沿岸部における災害関連事業の採択申請

会計検査指摘事項について

指摘の概要(●●県 河川災害復旧工事)

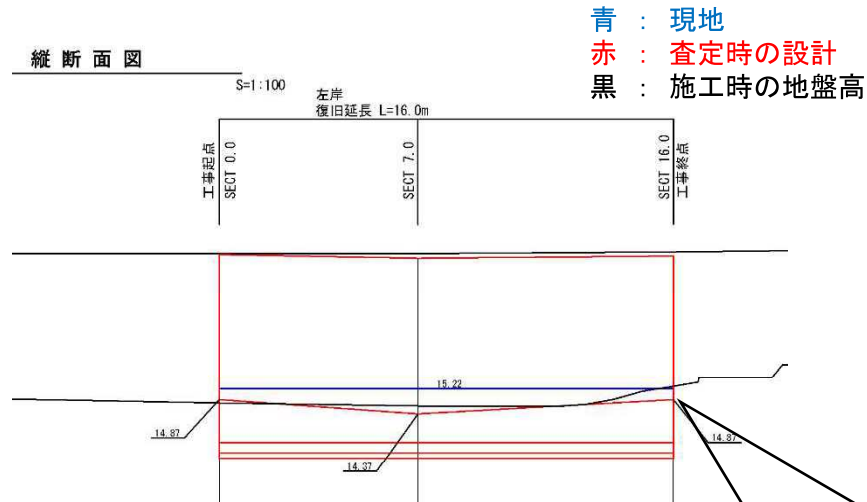
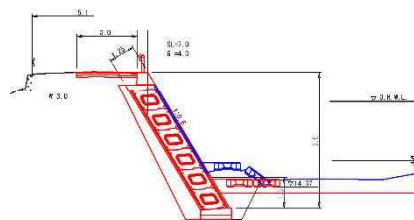
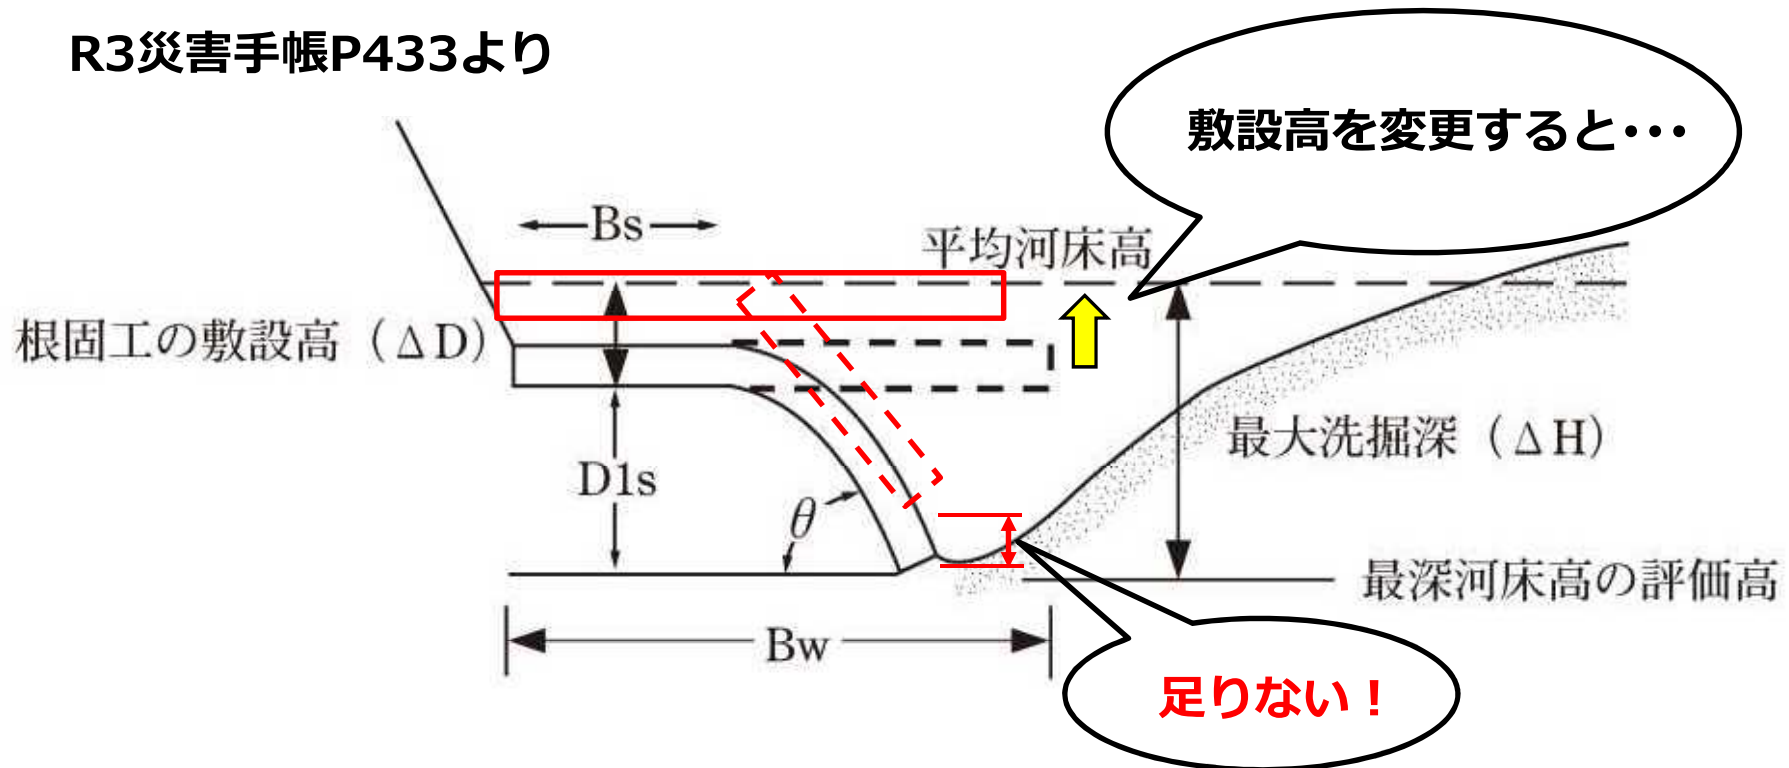
根固工の設置高を査定時の設計から変更したことにより, 根固工の必要敷設幅が不足となり, 護岸の基礎を洗掘から保護できない構造となっていた。

👉 護岸の基礎高や根固工の敷設高を変更する場合は、根固工の敷設幅の見直しを必ず行うこと！

- ・工法 根固工 N=30個
- ・内容 現況の河床高に合わせ再設置を行う。

指摘の概要(●●県 河川災害復旧工事)

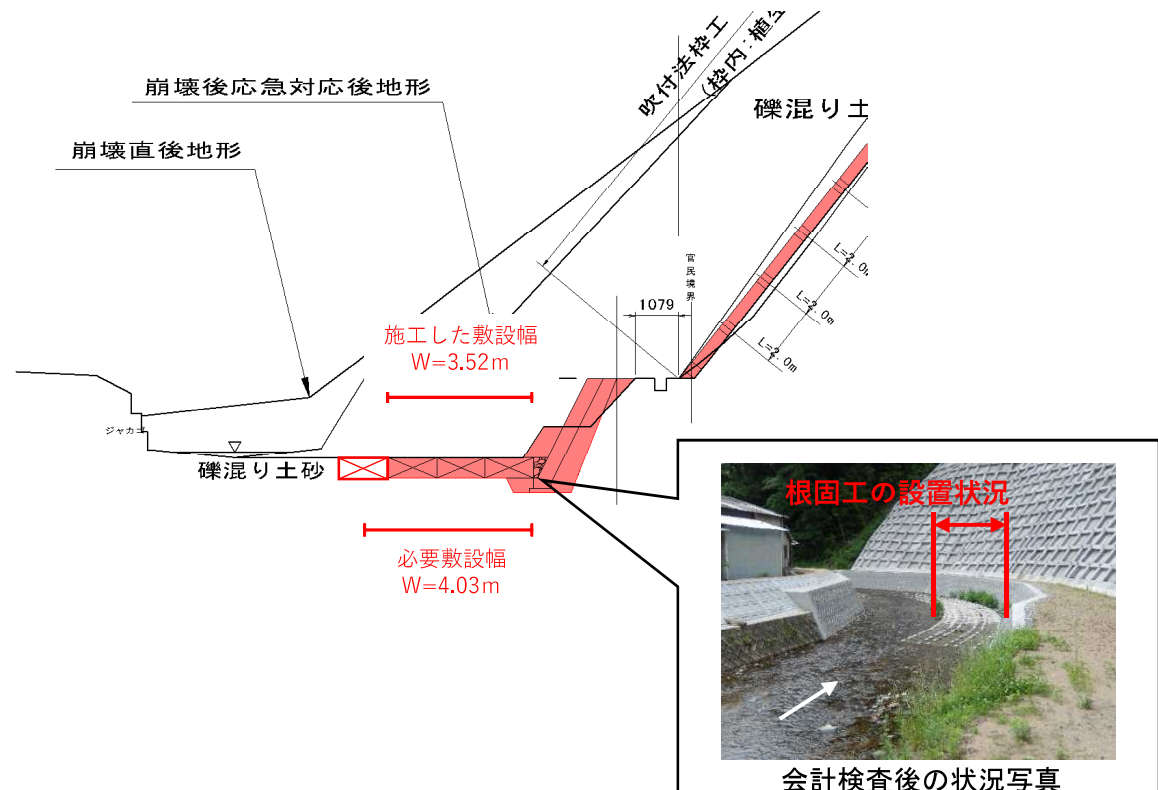
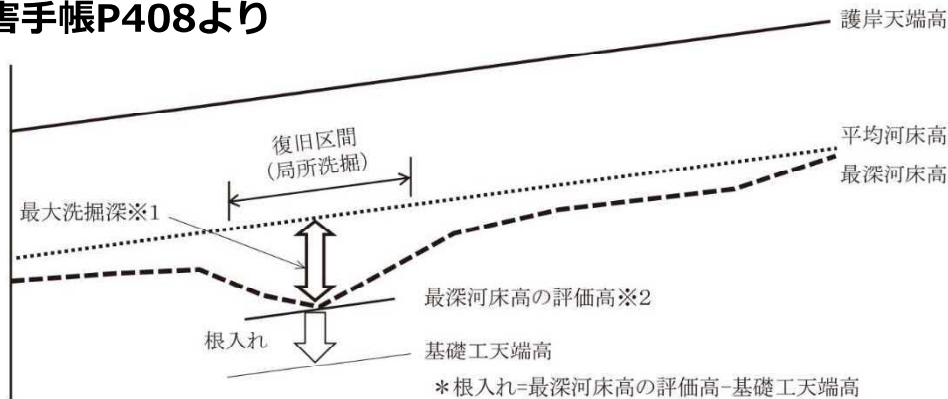
査定時の最大洗堀深から算出される根固工の必要敷設幅に対し, 施工した根固め工は必要敷設幅を満足しないため, 護岸の基礎を洗堀から保護できない構造となっていた。

☞ 「設計流速算定表B表」の最大洗掘深を確認すること！

☞ 最大洗掘深は、平均河床高に対して、現況最大洗掘深、実績最大洗掘深、推定最大洗掘深のいずれか大きい方！

- ・工法 根固工 N=31個
- ・内容 1列追加で設置する。

指摘の概要(●●県 河川災害復旧工事)

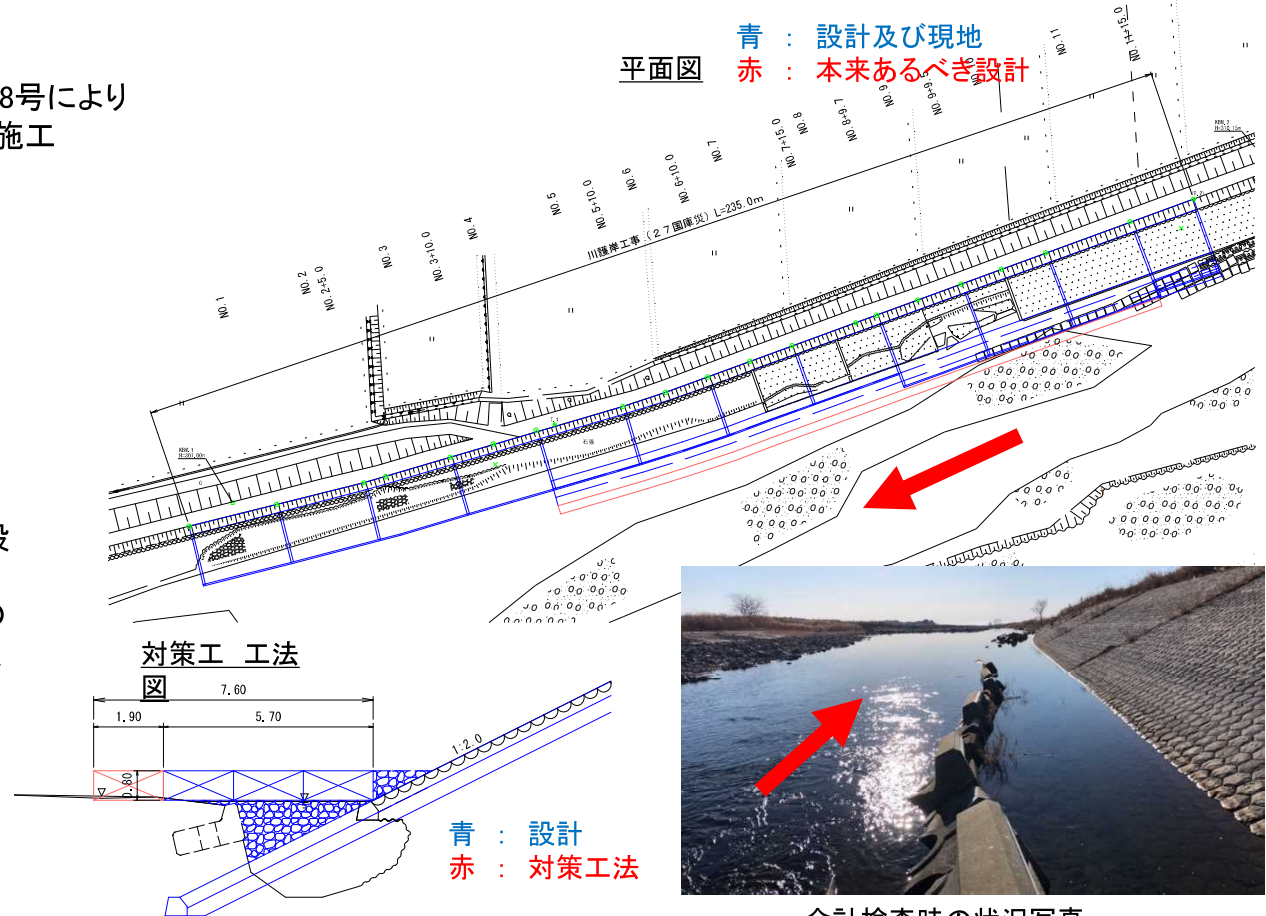
根固工の敷設幅について、上流側既設根固工が健全であったことから、既設の設置幅である3列で設計していたが、最深河床から算出される敷設幅では、4列以上の敷設を行わなくてはならなかったことから、必要な敷設幅が確保されていなかった。

- ・内容 既存根固工3列のズレを補正するとともに、新たに1列を追加し、4列とする。
- ・工法 根固工 N=70個

指摘の概要(●●市 道路災害復旧工事)

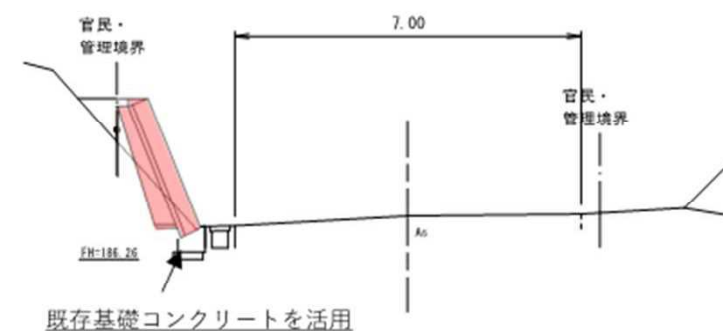
○ブロック積みの根入れ深さについて、既存の基礎コンクリートが使用可能と判断し、既存の基礎コンクリートを活用したが、コンクリート水路を設ける場合の根入れ深さが確保されていないことから、復旧工事は必要な根入れを確保すべきだったと指摘。

- ・擁壁の直壁基礎の根入れや深さは既設構造物の維持補修や改築、新規構造物の施工等による掘削の影響等を考慮する必要があるとされており、ブロック積擁壁では、根入れ深さを積みブロック1個分以上を確保すると記載。
- ・擁壁に接して河床低下や洗掘のおそれのないコンクリート水路を設ける場合の根入れ深さは、原則として水路底面より30cm以上確保すると記載。

解図5-16 擁壁の直接基礎の根入れ深さ

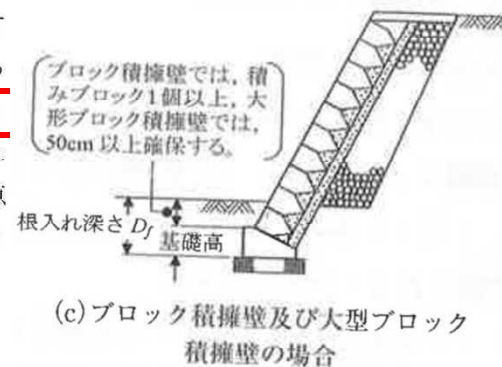
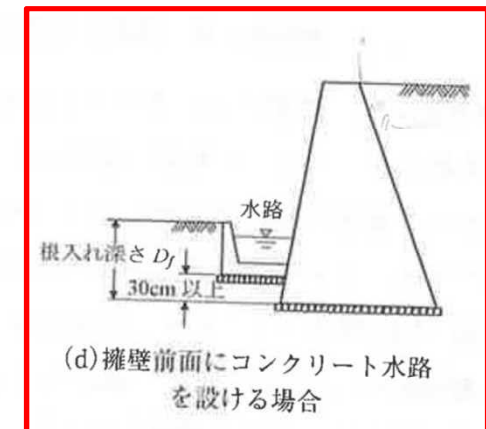
☞擁壁に接して側溝がある場合には側溝底面から30cmの根入れが確保されているか確認すること!

指摘の概要(●●県 河川災害復旧工事)

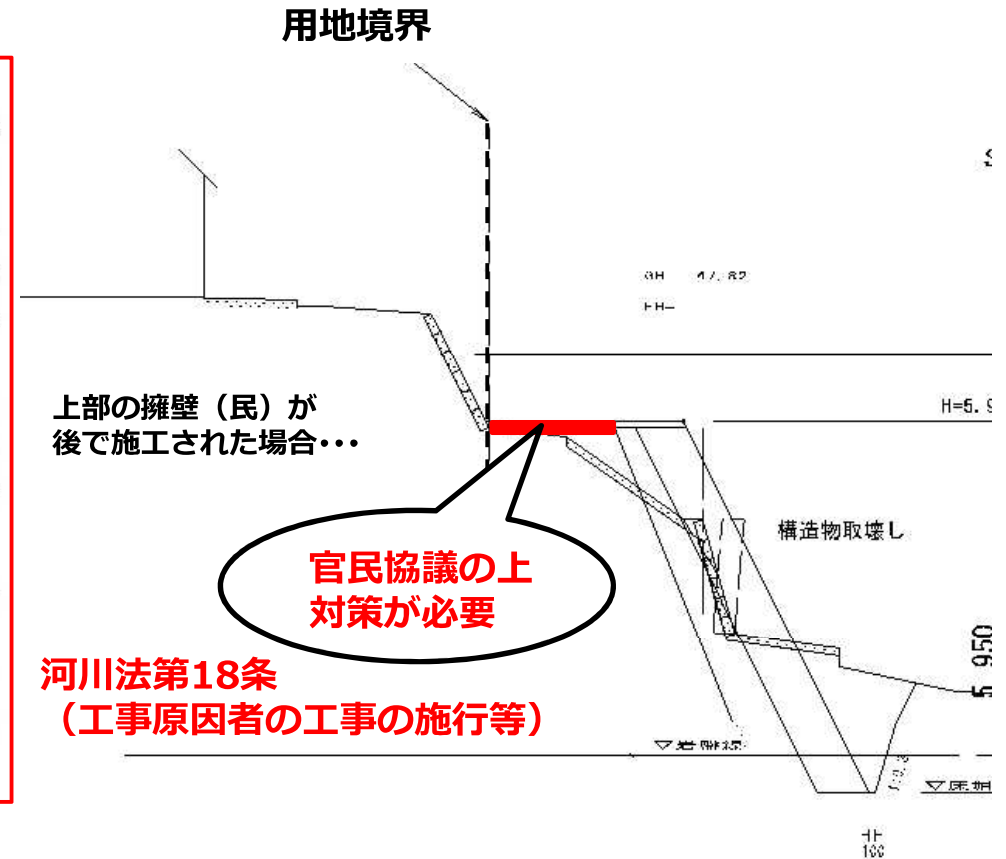
【指摘の概要】
 多段ブロック積擁壁について、小段には防水処置を設置する必要があるが、防水処置の設置に関して民地側と調整ができず、実施していなかった。

- 👉 **多段ブロック積（石積）擁壁の設計に注意！**
- 👉 **用地境界の位置によっては事前に協議が必要！**

【対策】
 小段部に張コンクリートによる防水処置を速やかに実施できるよう土地所有者と協議を行う。

指摘の概要(●●県 道路災害復旧工事)

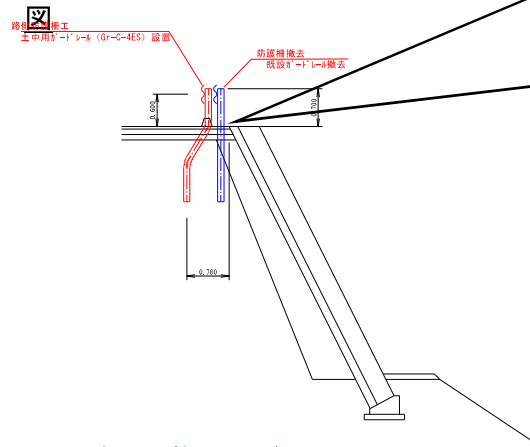
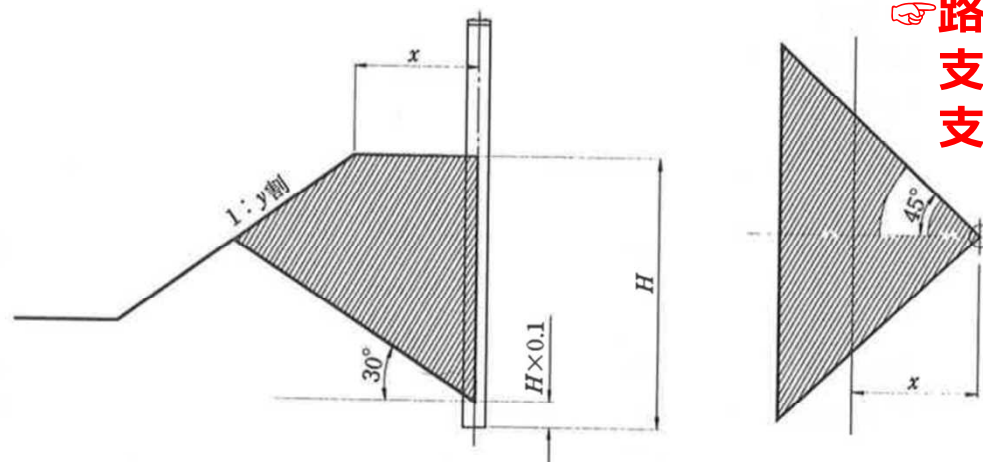
ガードレールの設計が適切でなく, ブロック積擁壁に衝突荷重が直接作用し, 所要の安全度が確保されていない構造となっていた。

路肩に防護柵（土中式）を設置する場合、支柱1本が関与する背面土質量を算出し、支柱の支持力を評価すること！

- ・工法 防護柵工 L=8m
- ・内容 背面土質量が確保できる位置に再設置を行う。

指摘の概要（県道●●線道路災害復旧他工事）

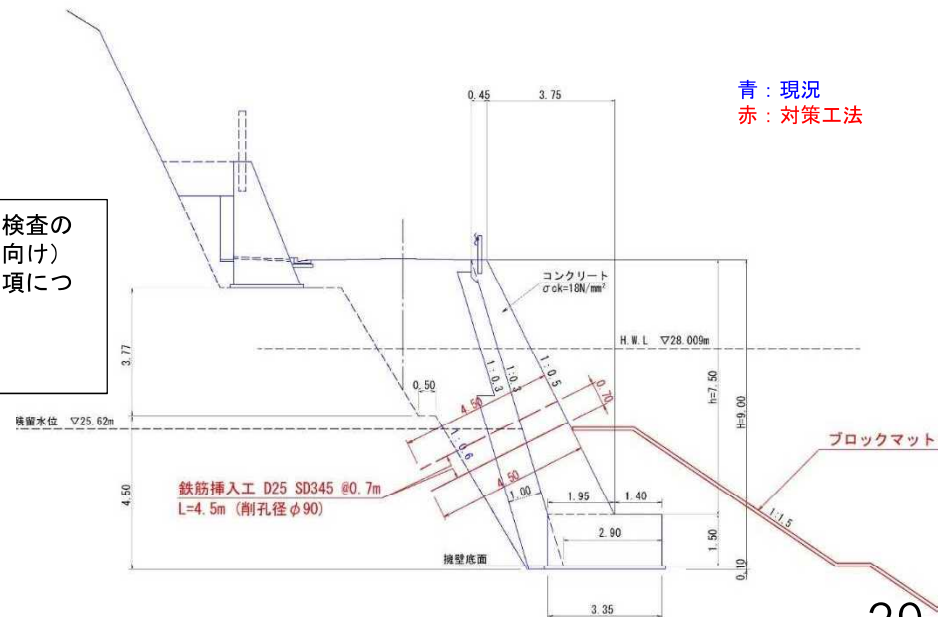
項目	内容	誤	正
安全率	滑動に対する常時の安全率	1.2	1.5
主動土圧の算定	算定方法	試行くさび法とは異なる算定方法	試行くさび法
残留水圧等	擁壁底版下面から計画高水位までの高さをHとして	$H \times 1/2$	H
摩擦係数	基礎地盤	岩盤 0.7	れき層 0.6
掘削勾配	裏込め部分の掘削勾配を5分勾配から小段付きの6分勾配に変更したため、安定計算等の再計算が必要であったが、行っていない。		
(結果)			
安定計算書等について上表のとおり誤りがあり、滑動の安全率が0.31（許容値：常時1.5）となり大幅に許容値を下回るなど、滑動、転倒、支持等、擁壁の所要の安全度が確保されていない。

- ・ 当市が委託した設計業務の成果品に誤りがあった。
- ・ 適切な照査実施の確認や検査が十分でなかった。
- ・ 施工時の変更点を再設計しなかった。
- ・ 地質の認識不足。

- ・ 増し打ちコンクリートによる自立断面は、河川断面を阻害する範囲が大きく、断面確保のための河道掘削や護岸施工（もたれ式擁壁前後の摺付）等を考慮した結果、河川区域内への影響が大きいため、不採用。
- ・ 対策工法として、グラウンドアンカー工と比較した結果、維持管理が容易な鉄筋挿入工による対策を行う予定。
